**Commissione Istruttoria AIA - IPPC  
Enel Produzione SpA “Archimede”  
Centrale termoelettrica Priolo Gargallo (SR)**

## **PARERE ISTRUTTORIO**

**ID 32/15057**

**Modifica non sostanziale dell’AIA rilasciata con DM 184 del 19 maggio 2021**

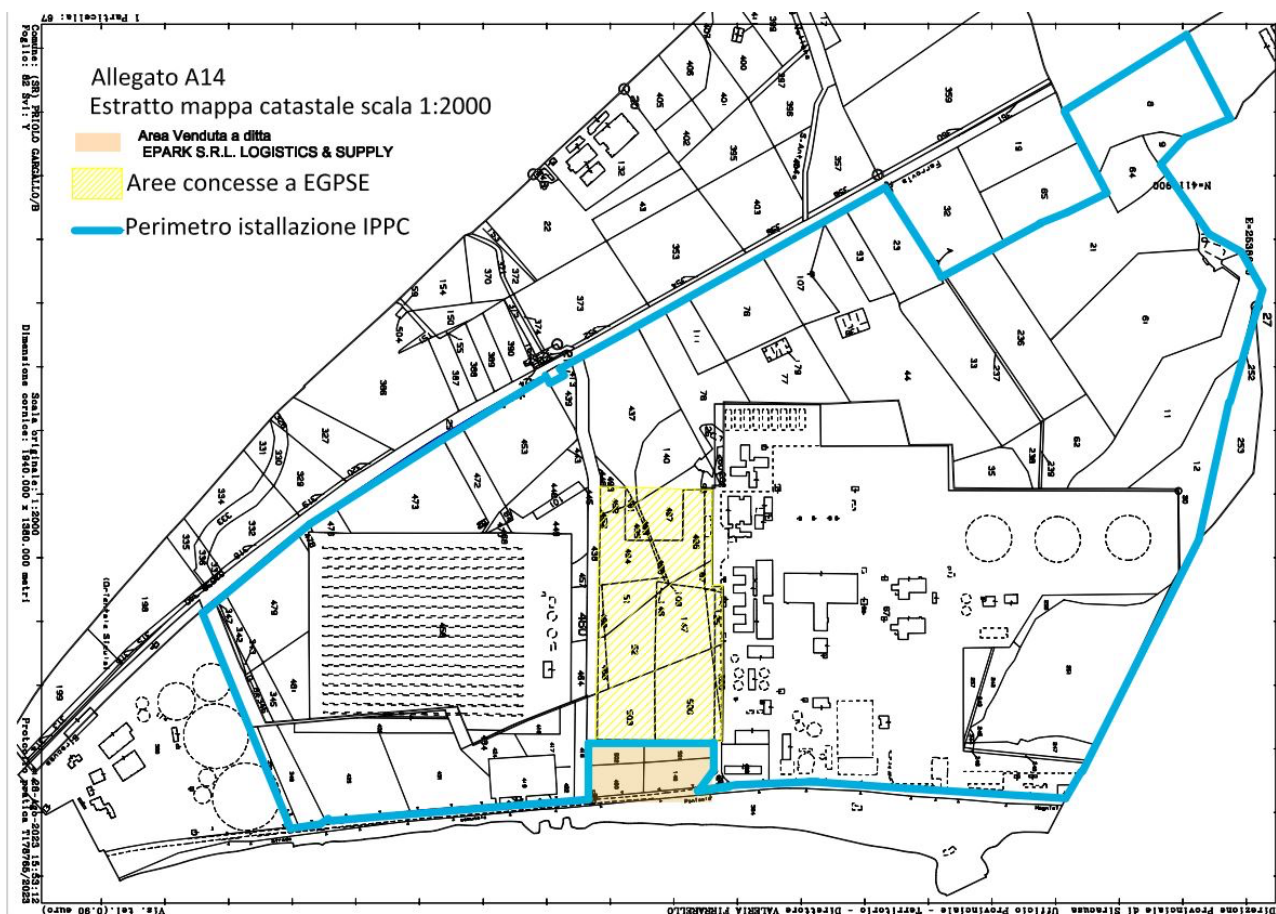
Il Gestore dichiara che in data 11/12/2018 con rogito a ministero del notaio Sergio Tripodo di Palermo Repertorio n. 111473 Raccolta n. 20734, la società ENEL Produzione SpA ha venduto alla ditta EPARK S.R.L. LOGISTICS & SUPPLY un appezzamento di terreno di ettari 1, are 38, centiare 46 frazionato da una più grande estensione nelle particelle numeri 501, 502, 490 e 149 foglio di mappa 82 (Melilli B) nel comune di Priolo Gargallo (SR) per la realizzazione di un progetto imprenditoriale a servizio della zona balneare che prevede lo sviluppo a vocazione turistica di dette superfici che pertanto non saranno più inglobate nel perimetro dell’installazione IPPC. L’estratto catastale presentato dal Gestore come *Allegato 8\_Scheda A14-Mappa catastale* viene riportato in **Figura 1**.

1. mantenimento dei piezometri “attivi” nelle aree oggetto di vendita e di concessione per poter proseguire la campagna di monitoraggio e la misura dei livelli freaticometrici per la valutazione di eventuali differenze significative nei parametri monitorati a monte e a valle dello stabilimento;

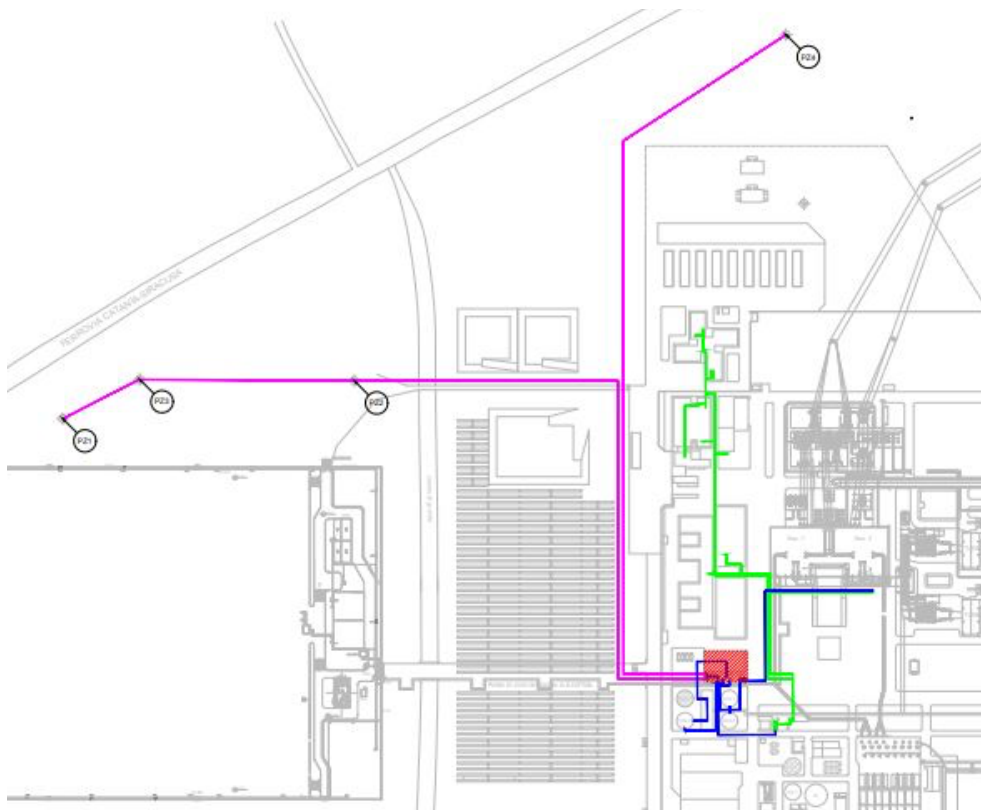
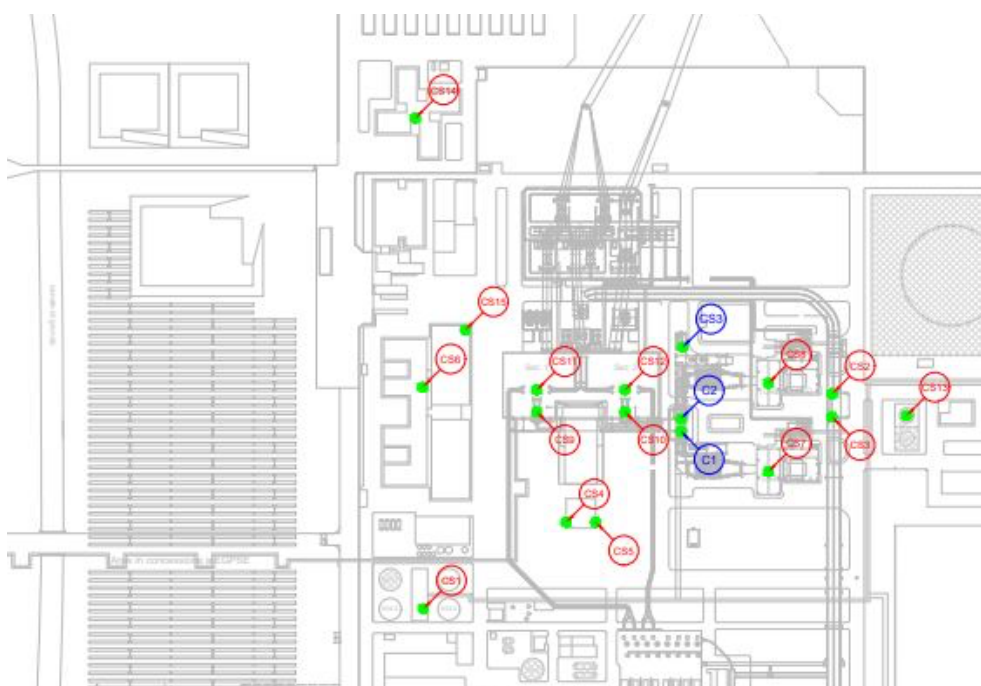
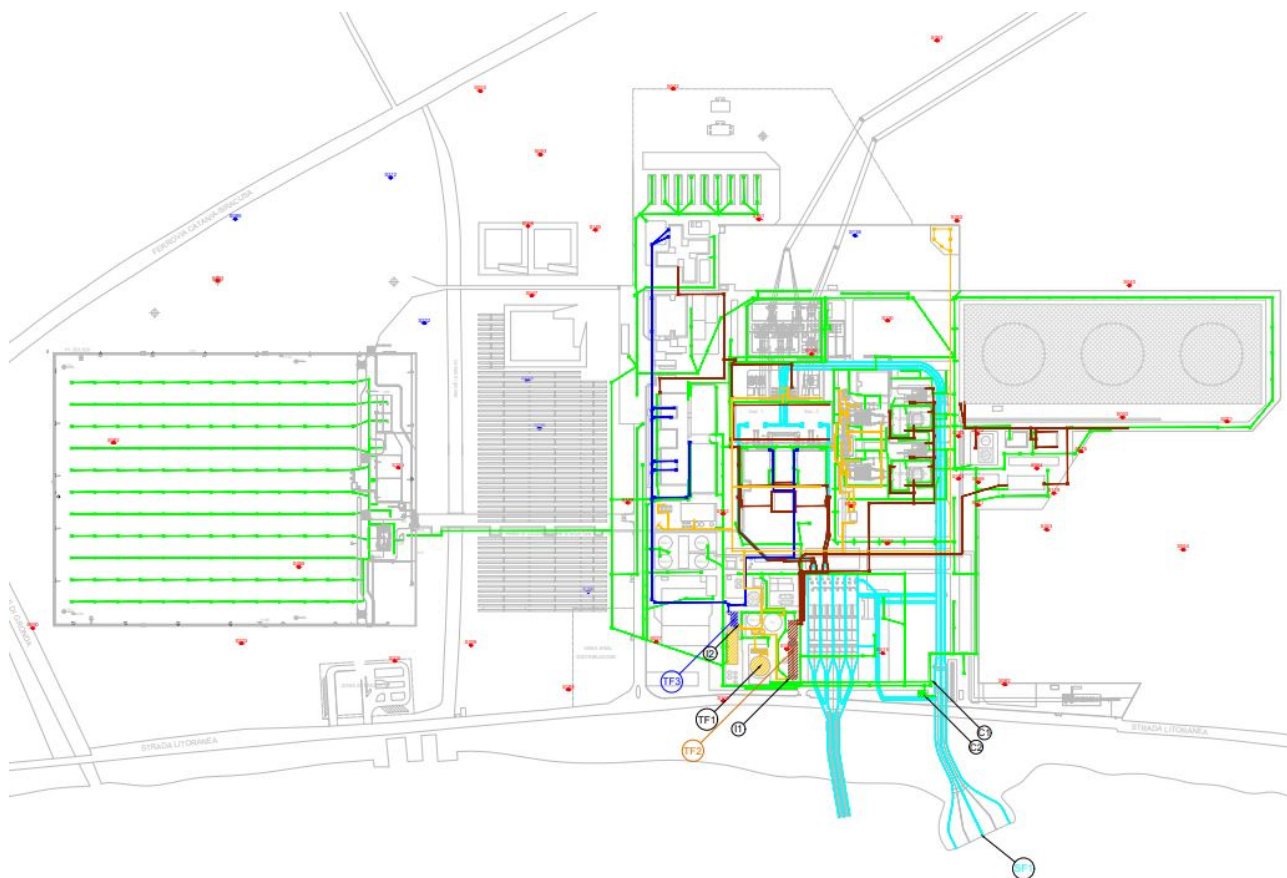
Il Gestore evidenzia che sulle aree oggetto di vendita non sono presenti parti di impianti o presidi legati al funzionamento o al monitoraggio dell’installazione. A tal proposito vengono riportati i dettagli relativi alle tavole allegate alla richiesta di modifica presentata da parte del Gestore:

- Allegato 3\_Planimetria B19 Rev.2 (**Figura 2**);
- Allegato 4\_Planimetria B20 Rev.1 (**Figura 3**);
- Allegato 5\_Planimetria B21 Rev.1 (**Figura 4**);
- Allegato 6\_Planimetria B22a Rev.3 (**Figura 5**).

Il Gestore evidenzia che il nuovo impianto Fotovoltaico NON sarà collegato all'installazione IPPC in oggetto della presente comunicazione e NON costituirà attività connessa. Nello specifico l'impianto sorgerà sulle particelle 496, 87, 125, 286, 500, 503, 466, 52, 462, 51, 146, 147, 109, 498, 494, 452, 492 foglio di mappa 82 (Melilli B) nel comune di Priolo Gargallo (SR). Le aree sopra esposte sono indicate nell' *Allegato 8\_Scheda A14-Mappa catastale* (Figura 1). Il Gestore fornisce le planimetrie riportate in Figura 2, Figura 3 e Figura 4 per evidenziare la non connessione delle attività.

Figura 5 - Planimetria dell'installazione con individuazione del posizionamento dei container

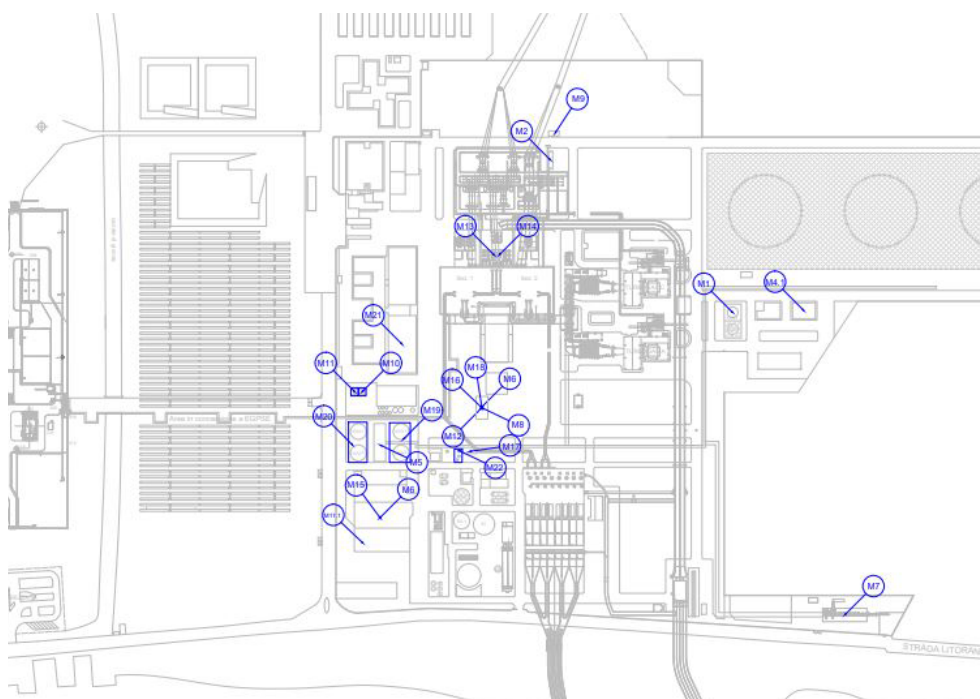
Il Gestore dichiara che, nell'ambito di un programma di miglioramento della qualità delle strutture presenti in impianto, intende eseguire degli interventi di manutenzione straordinaria ai locali che attualmente ospitano alcune materie prime impiegate nel ciclo produttivo indicati con le sigle M6, M8, M12, M16 e M18. Al fine di poter rendere possibili gli interventi di manutenzione, il Gestore ritiene necessario liberare le aree di magazzino e, a tale scopo, intende posizionare dei container a tenuta e dotati di bacini di contenimento in un'area pavimentata prospiciente l'attuale magazzino.

Il Gestore ritiene opportuno l'impiego dei container per garantire la separazione e segregazione delle sostanze chimiche, e inoltre dichiara che, essendo i container dotati di propri bacini di contenimento, eventuali sversamenti di prodotti resteranno confinati e potranno essere eventualmente allontanati in sicurezza.

Il Gestore con integrazione d.d. 09/02/2024 dichiara che: *“i container verranno impiegati solo ed esclusivamente per il contenimento delle materie prime attualmente presenti nei magazzini di cui alle sigle M8, M9, M12, M16, M18. Detti container verranno utilizzati solo per il tempo necessario al completamento dei lavori di ammodernamento e rifunzionalizzazione dell'edificio contenente i*

In Figura 5 si riportano la planimetria dell'installazione con il posizionamento dei container.

2. dare comunicazione preventiva della data in cui saranno dismessi i container e si ripristineranno i “depositi”; se del caso anche indicando le rifunionalizzazioni introdotte, qualora le stesse intervengano sui sistemi di contenimento dei potenziali spandimenti/inquinamenti;

Figura 6 - Schema funzionamento dell'impianto solare termodinamico "Archimede".

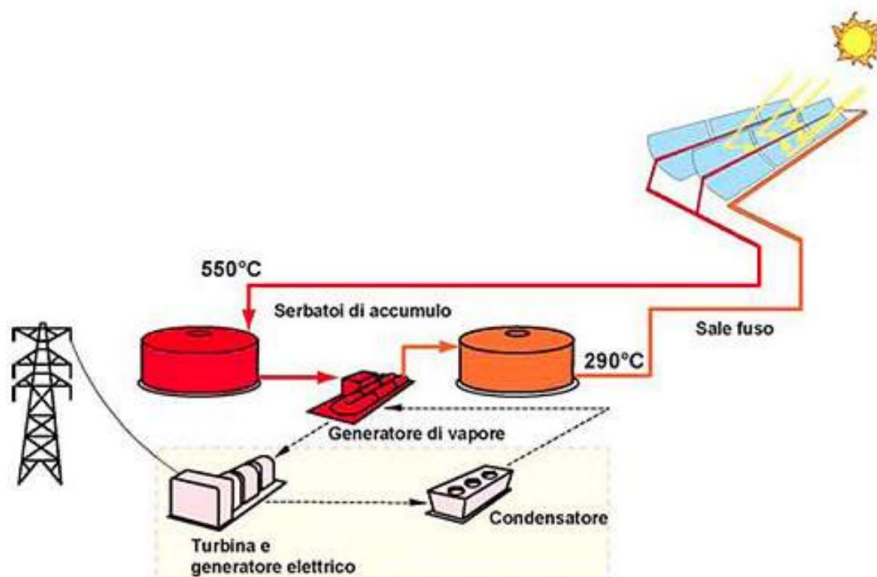
Il Gestore evidenzia che l’impianto solare termodinamico ha registrato un ridotto utilizzo limitato a pochi periodi di prova, non è mai entrato in esercizio commerciale e negli ultimi anni l’impianto in questione non è mai stato messo in funzione, permanendo in uno stato di “conservazione”. Mancando dunque le condizioni di stabilità e continuità di esercizio indispensabili per consentire la corretta attivazione e funzionamento dell’impianto solare, si è deciso di non procedere più all’attivazione dello stesso procedendo dunque alla sua dismissione.

- La demolizione dell’impianto termodinamico Archimede permetterà, evidenzia il Gestore, non solo di lasciare spazio ad un’area che potrà essere destinata a nuovi usi ma anche l’eliminazione dei sali di nitrato di sodio e potassio consentendo all’installazione di uscire dal campo di applicazione del D.lgs 26 giugno 2015, n. 105 e ss.mm.ii..

- Relativamente allo smantellamento delle apparecchiature e manufatti ricadenti nell'area dell'impianto solare termodinamico denominato “impianto Archimede”, il Gestore precisa che gli interventi interesseranno solo la componente impiantistica fuori dal piano campagna (tubazioni, serbatoi, pompe, pipe rack ecc); resteranno attivi tutti i sistemi interrati e le strutture di fondazione che continueranno ad essere impiegate per la gestione delle acque meteoriche e per sviluppi industriali futuri dell'area.

3. fornire un diagramma che contenga le informazioni relative alle diverse attività tecnicamente connesse (AC) e che evidenzia le modifiche impiantistiche relative alla demolizione dell'impianto solare termodinamico “Archimede” (AC10);

4. con riferimento all'area dell'impianto solare termodinamico “Archimede” (AC10) fornire entro 3 mesi informazioni in merito a: destinazione dei suoli, eventuale riutilizzo;

5. il Gestore dovrà inoltre comunicare la data di conclusione della “demolizione dell'impianto solare termodinamico “Archimede”.
